GPR30/31 Unité de tambour

Différences entre la nouvelle et ancienne version de la structure des unités de tambour OEM

1. Changement sur la structure principale:

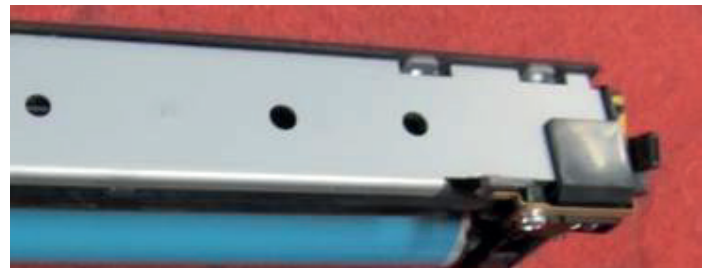
Nouvelle version

Ancienne version

L'ancienne version a un cadre en métal

La nouvelle version a un cadre en plastique
